UNIVERSIDAD DE
COSTA RICA

LABORATORIO NACIONAL
DE MATERIALES Y MODELOS ESTRUCTURALES

Informe No. LM-PI-USVT-004-17

Evaluación del estado y mantenimiento de sistemas de contención vehicular en la autopista Florencio del Castillo, Ruta Nacional 2

Figura 7. Errores de instalación en barras de contención en la autopista Florencio del Castillo

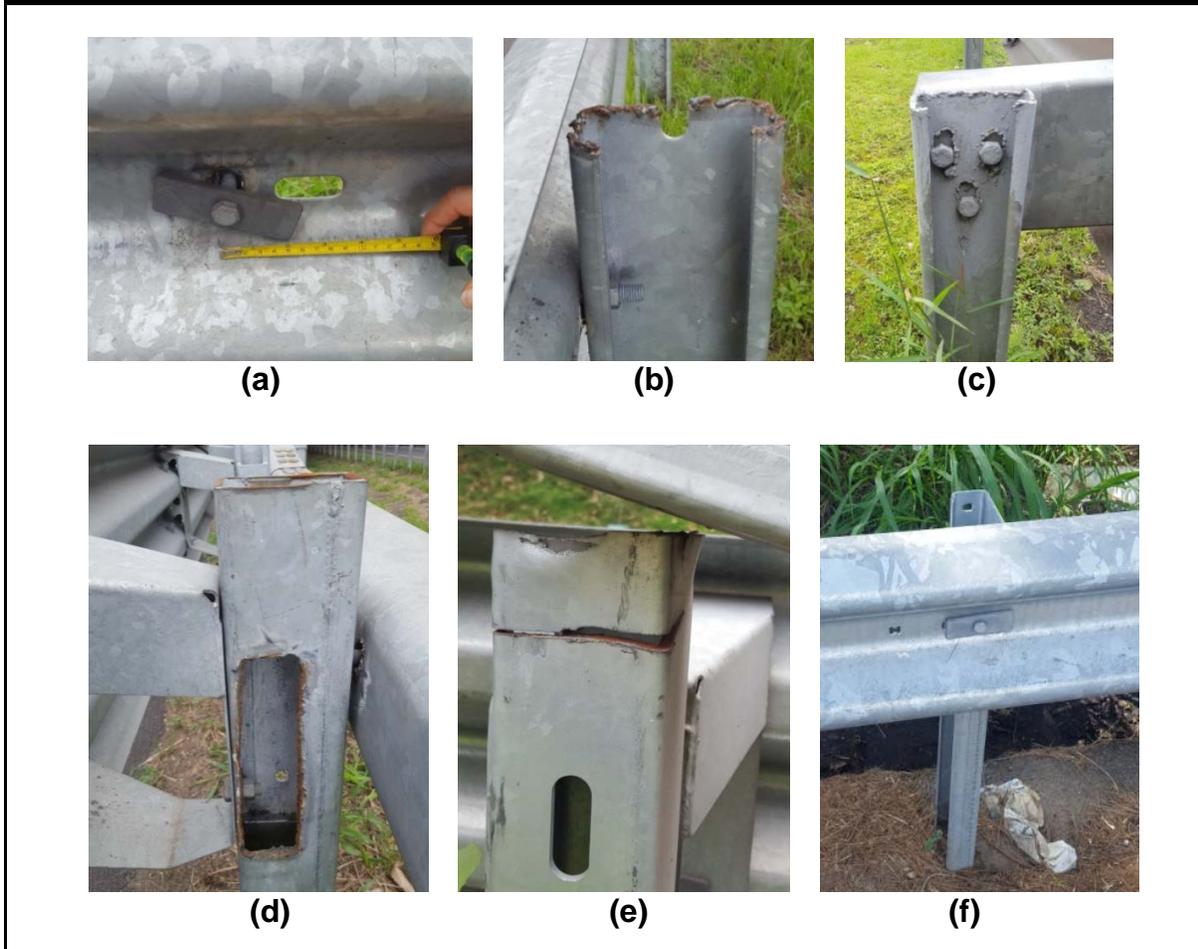
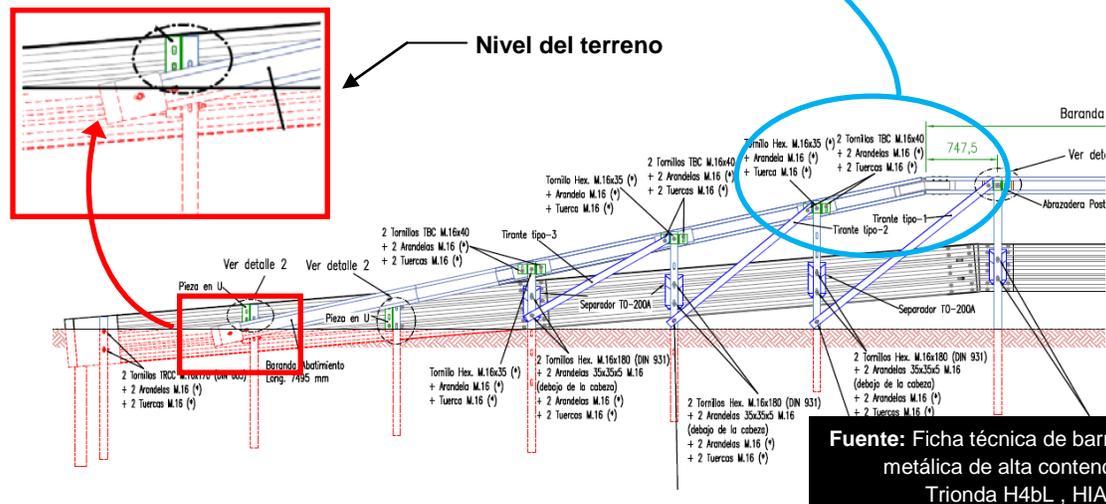
En la autopista Florencio del Castillo también se identificaron errores en el proceso de instalación de los sistemas. Entre los principales errores de instalación (Figura 7) se tienen los siguientes:

- Se perforaron las vigas para hacer calzar la tornillería (a), la cual incluso no está bien sujeta. La tornillería únicamente debe colocarse en los orificios de fábrica, los cuales cuentan con su adecuado recubrimiento (galvanizado).

- Se identificaron daños a los postes (b, c, d y e), los cuales fueron cortados o perforados, posiblemente para poder ajustar la tornillería, o bien, por otros motivos desconocidos. Bajo ninguna circunstancia se deben de aceptar estas malas prácticas de instalación que comprometen la funcionalidad del sistema, y en muchos casos genera superficies bruscas que pueden aumentar el riesgo de lesiones o daños materiales.

- Se identificó combinación de sistemas. Se observa en la fotografía (f) que la viga es de la empresa HIASA, mientras que el poste es de la empresa Duero, lo cual es fácilmente identificable por las marcas de fábrica de cada una de las empresas. Aún si fuese el caso de sistemas equivalentes (mismas dimensiones, secciones, tornillería, etc.) y de igual nivel de contención, no se recomienda la combinación de sistemas, salvo autorización formal del fabricante, o una constancia de una equivalencia entre sistemas de marcas diferentes.

Errores de instalación como los expuestos en las figuras 7 y 8 se podrían solventar con una mejor inspección por parte de la Administración, de previo a la aceptación de los trabajos contratados.
